関原発第317号  
2021年10月11日

高浜発電所発電用原子炉設置変更許可申請書

(1号、2号、3号及び4号発電用原子炉施設の変更)

1号炉及び2号炉の減容したバーナブルポイズンを、1号、2号、3号及び4号炉共用の蒸気発生器保管庫に貯蔵保管する。なお、この変更に伴い、3号炉及び4号炉の放射性廃棄物の廃棄施設の構造及び設備の記載を最新の記載形式に合わせる。

第 2.1.1 図 管理区域及び保全区域図

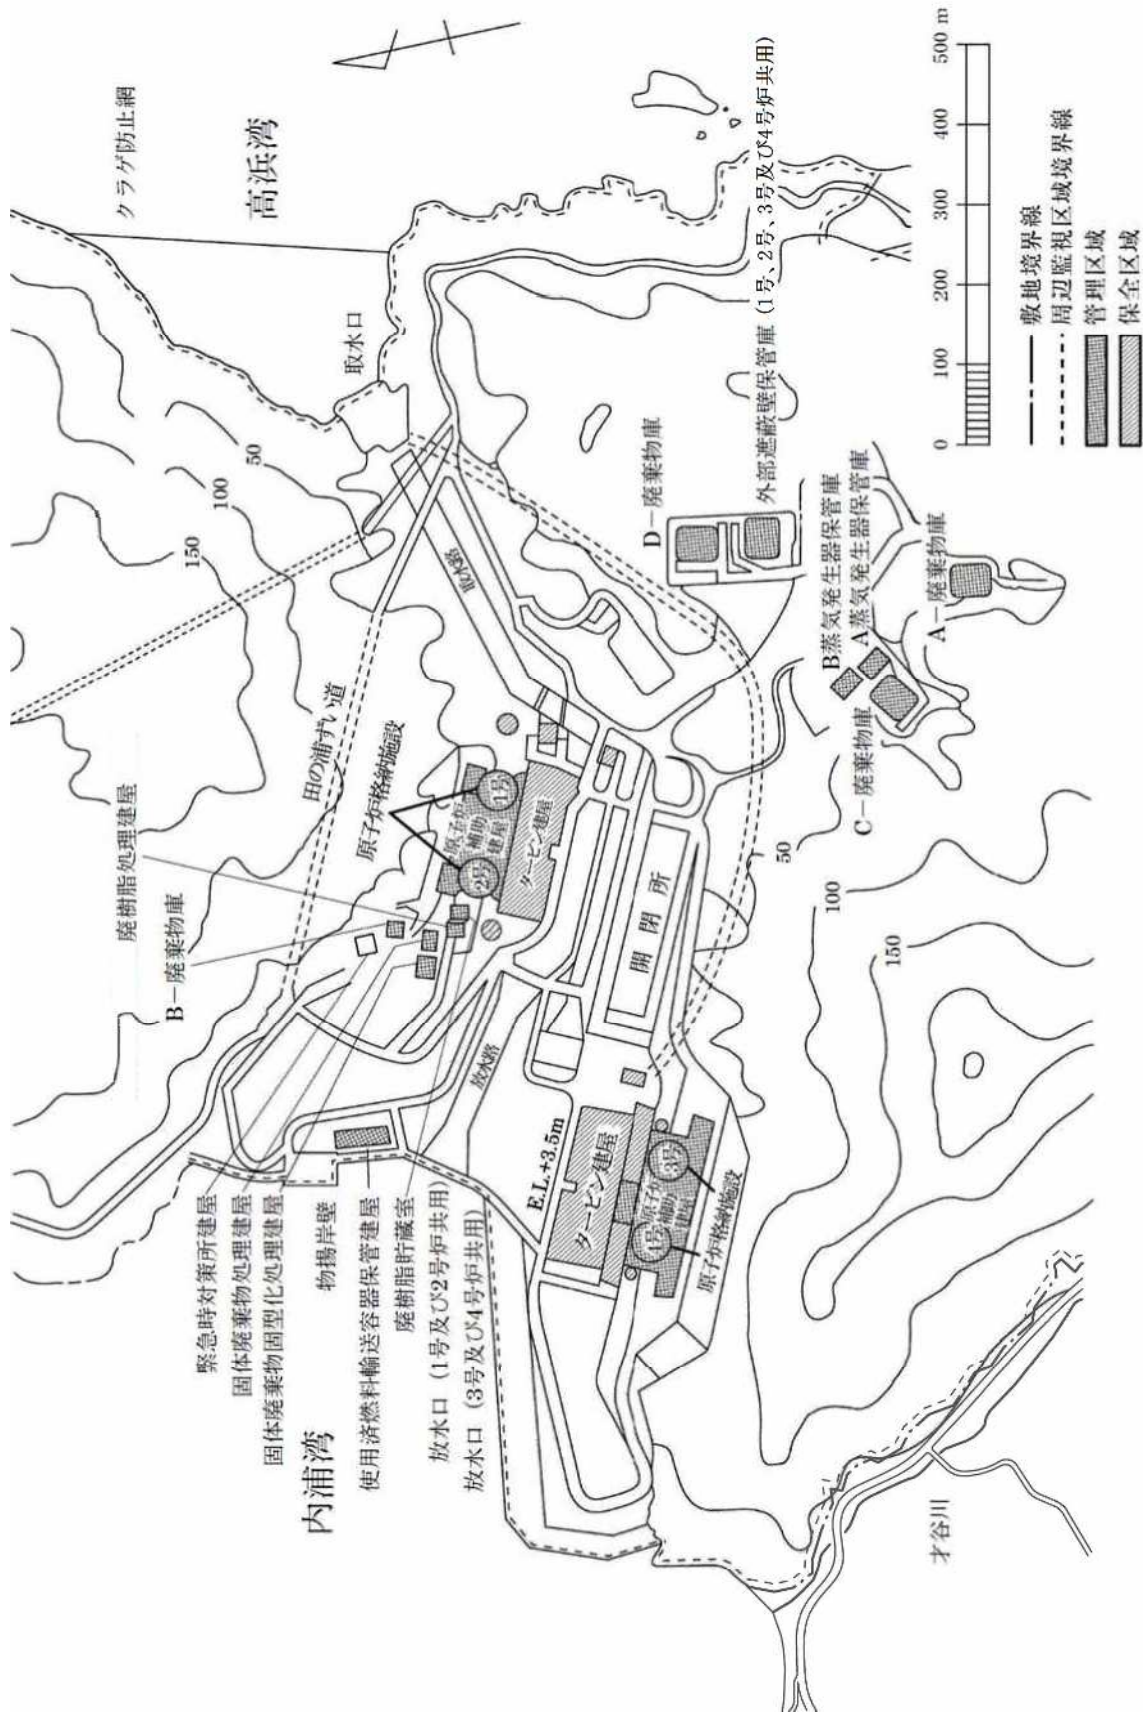
第 2.1.1 図を変更する。第 2.1.1 図以外は変更前の「2.1.1 管理区域」の記載に同じ。

第 2.1.8 図 周辺監視区域図

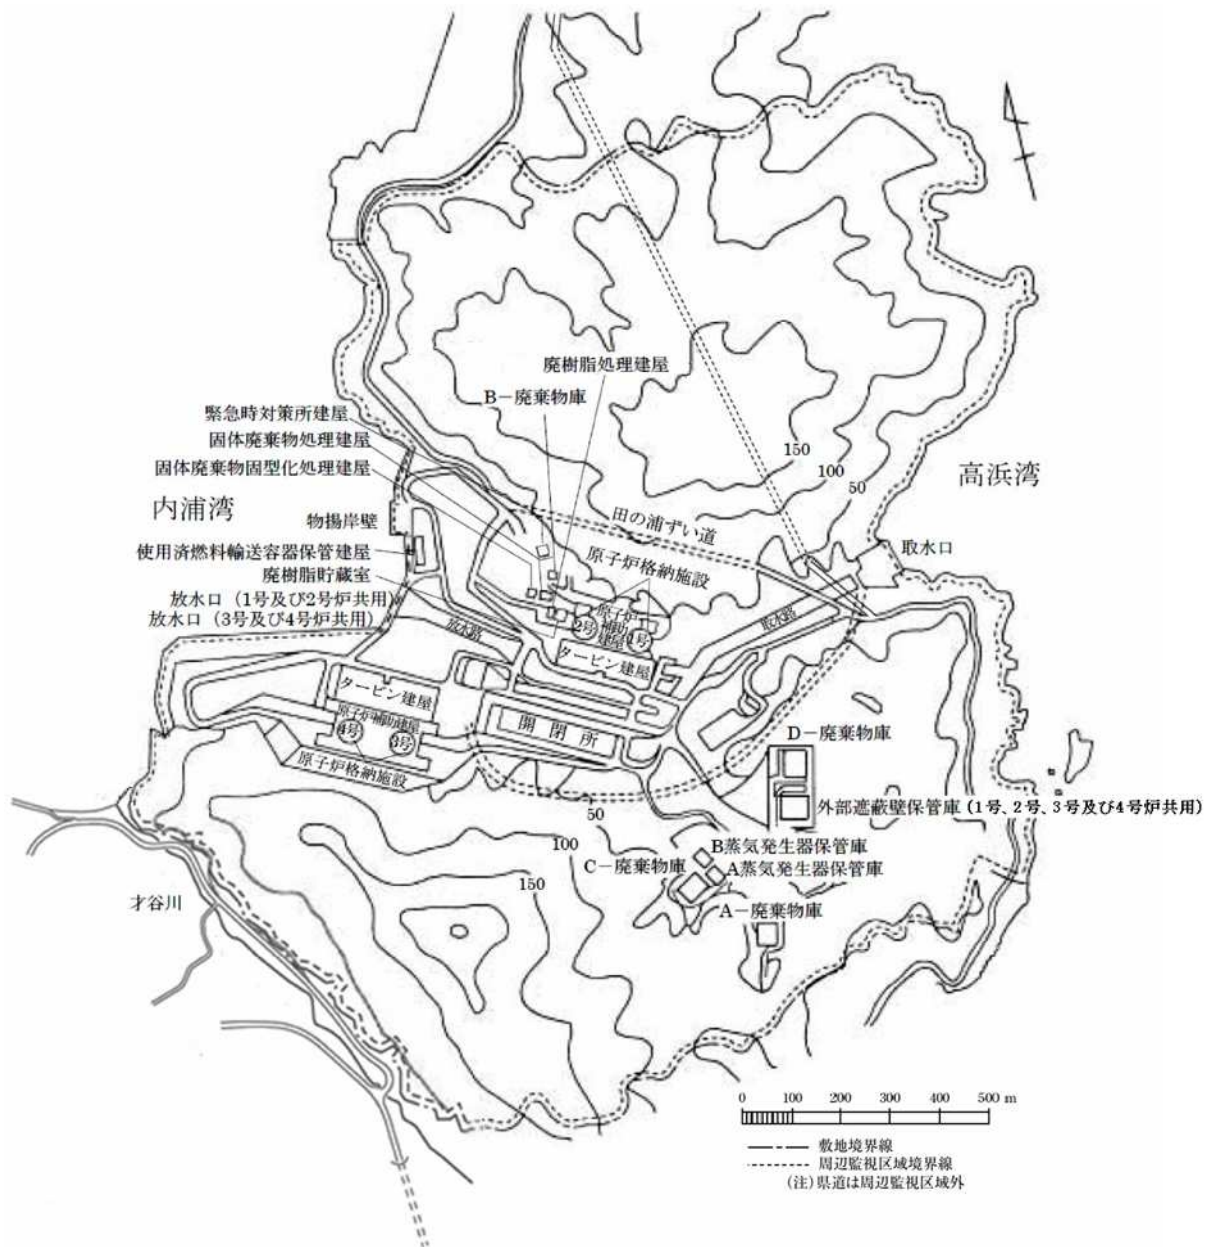
第 2.1.8 図を変更する。第 2.1.8 図以外は変更前の「2.1.3 周辺監視区域」の記載に同じ。
